糾 正 案 文

壹、被糾正機關：臺東縣政府。

貳、案由：臺東縣政府未覈實審核東海自然生態處理場設計處理水量及水質，致所訂定水質淨化目標不合理，又未察覺原承商之進流水採樣點非為原設計之「東海國宅社區排水」及「東海排水」兩股水匯流混合處，因進流水水質監測結果失真且低估，肇致進流水濃度低於放流水濃度，以及污水經生態處理場處理後水質更形惡化等異常現象；其次，臺東縣政府於該處理場試運轉及「水質監測及工程效能改善提升工作」期間，未能覈實審查實際進流量較設計處理量短少，及早檢討改善截流設施，致使該處理場未能發揮最大污水處理效能；再者，臺東縣政府自 102 年 2 月 28 日接管該處理場後，未落實行政院公共工程委員會 95 年 11 月 8 日函示、該處理場操作維護管理計畫及「臺東縣縣有財產管理自治條例」第 20 條規定，肇致耗費 2,756 萬餘元之處理場，直至 105 年 7 月底仍處於閒置狀態，無法發揮水質淨化、環境教育、生態、休閒等功能；此外，該處理場早自 103 年 7 月 13 日已呈現乾涸狀態，詎臺東縣政府於 104 年 5 月 20 日未覈實向行政院環境保護署說明該處理場已無法正常運作，該府行政作為殊值可議，確有違失，爰依法提案糾正。

圖2 東海國宅污水及東海排水匯流處與代操作期間進流水採樣點示意 (資料來源：臺東縣政府。)

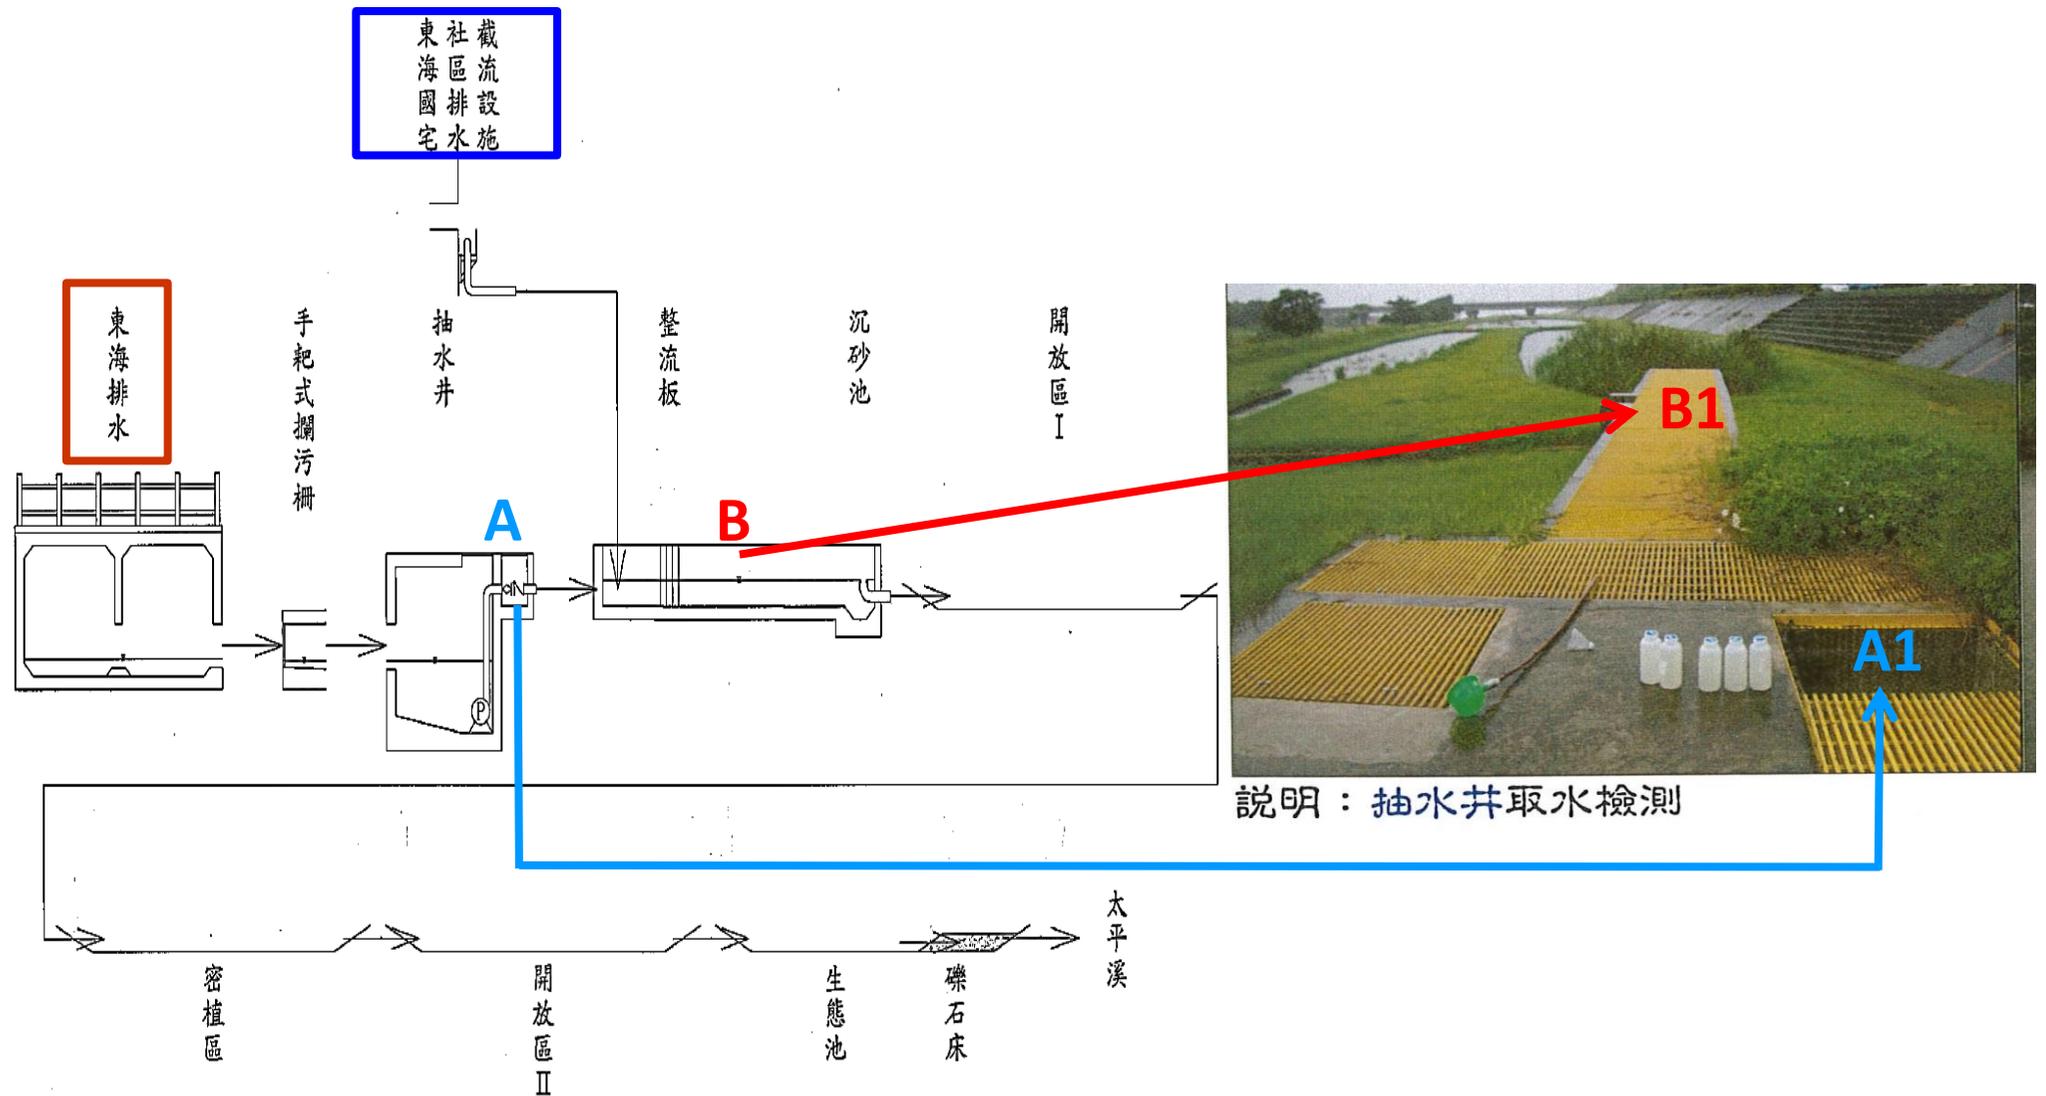
3、縣府於本院詢問後補充書面資料略以，本場於「水質監測及工程效能改善提升工作」期間，進流水之採樣點竟位於東海排水處（如圖 2，A 處），非屬東海國宅社區排水及東海排水兩股水匯流混合後水質（如圖 2，B 處），造成進流水濃度低於放流水濃度，及污水經本場處理後水質更形惡化等情，縣府迨至本院詢問後始探究其原委，疏失甚明。

- (1) 原承商進流水採樣點為 A 處（如圖 2）。然細設計畫之處理效益評估，係以匯流混合後之 B 處（如圖 2）為處理效益計算，爰以抽水井 A 計算處理效益，易造成去除率、削減率呈現負成長之情形。
- (2) A 處：抽水井 A1，東海排水未與東海國宅社區污水匯流混合，即東海排水匯流前生化需氧量（BOD）濃度 17.7mg/L、懸浮固體（SS）濃度 89.0mg/L 及氨氮（NH₃-N）濃度 13.4mg/L。
- (3) B 處：設計進流 B1，東海國宅及東海排水混合後水質，即兩股水匯流後生化需氧量（BOD）濃度 35mg/L、懸浮固體（SS）濃度 120mg/L 及氨氮（NH₃-N）濃度 18mg/L。

圖4 103年7月13日本場呈現乾涸狀態之Google Earth衛星影像圖(資料來源：臺東縣審計室。)

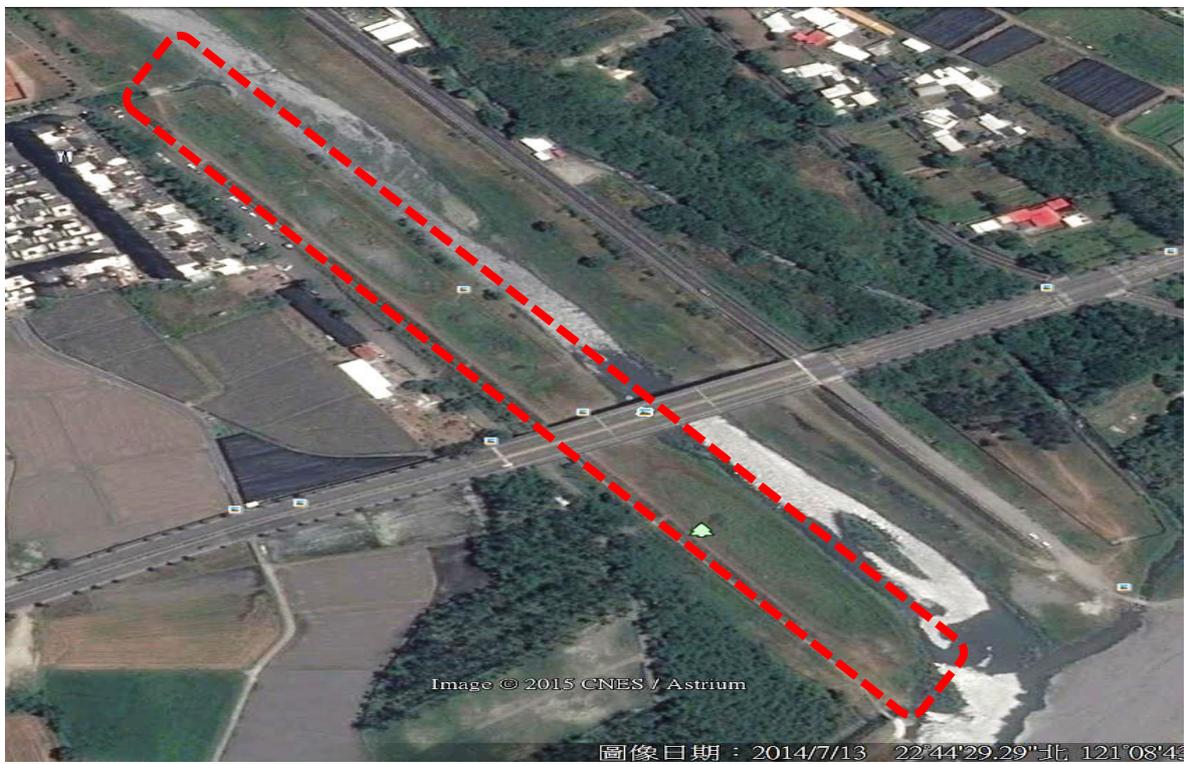
- 1、縣府於 102 年 2 月 28 日接管本場後，未另行訂定本場維護管理相關規範，亦未編列維護管理經費，據稱僅視進水狀況辦理數次進水口清淤，顯未落實執行平日維護維修工作。
- 2、縣府無法提供接管後本場相關維護管理及採樣分析等紀錄資料。
- 3、本場於 101 年 8 月 14 日仍有運轉(如圖 3)，惟 103 年 7 月 13 日已呈現乾涸狀態，未再運轉使用(如圖 4)。
- 4、於 104 年 10 月 1 日，本場末端生態池之抗沖蝕石籠，遭河道沖刷毀損(如圖 5)；本場末端生態池之進水口與放流口位置堆置工程剩餘土石，阻礙處理場進(出)流水(如圖 6)；本場前端東海排水截流設施之進水口處淤積垃圾及泥砂，抽水井底部亦淤積泥砂(厚度達 50 公分)。

1、臺東縣審計室運用 Google Earth 衛星歷時影像發現，本場於 101 年 8 月 14 日仍有運轉(同圖 3)，但於 103 年 7 月 13 日已呈現乾涸狀態，未再運轉使用(同圖 4)。

圖11 104 年 8 月 11 日本場已無運作之 Google Earth 衛星影像圖（資料來源：監察院。）

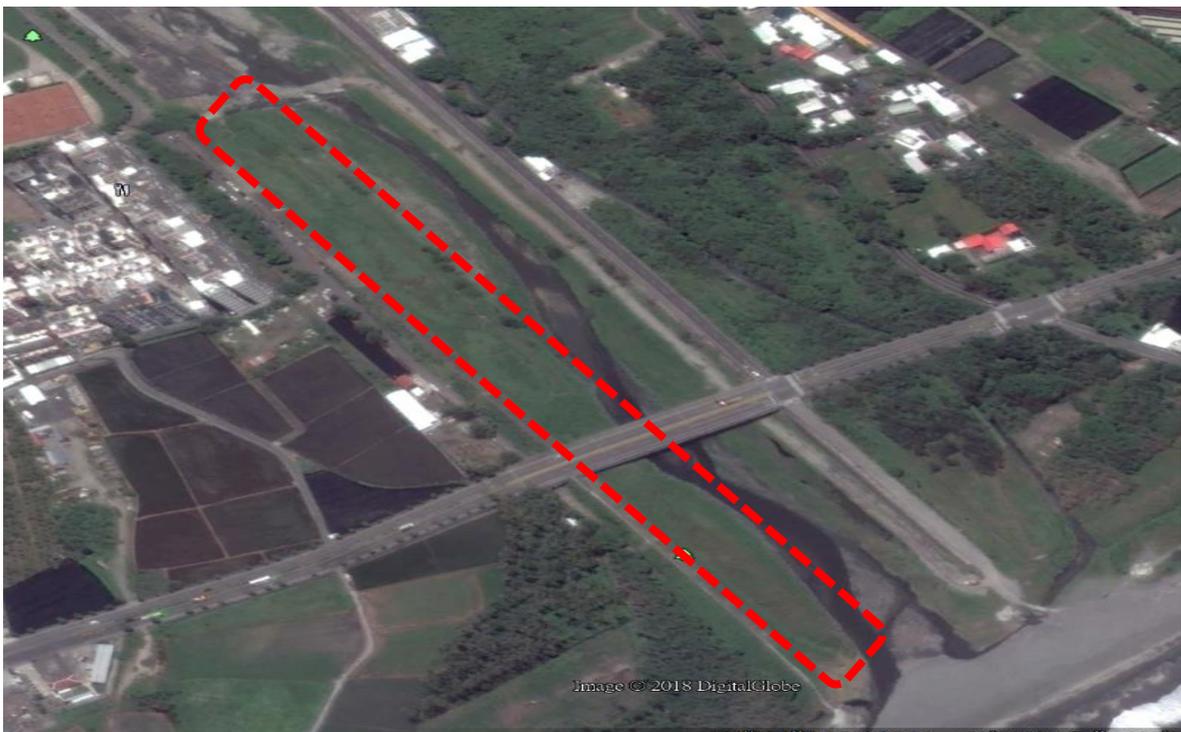
- 2、據縣府 103 年 5 月 16 日 1999 話務中心電話陳情呈核單所示，民眾反映「本場有幾個過濾髒水的池塘，已經 4 個月都沒有水，民眾每日都會在附近運動，剛開始環境清幽美麗，現好像墳墓一般，請相關單位儘快前往處理」等語。
- 3、縣府於 104 年 5 月 20 日函復環保署，有關考核委員 102 年 7 月 25 日督導本場之查核意見業已完成改善，並檢附原承商前於 102 年 8 月 1 日查復縣府缺失改善前、中、後照片相關佐證資料為憑，卻未覈實向該署說明本場早已無法正運作而閒置（如圖 11），相關行政作為殊值可議。
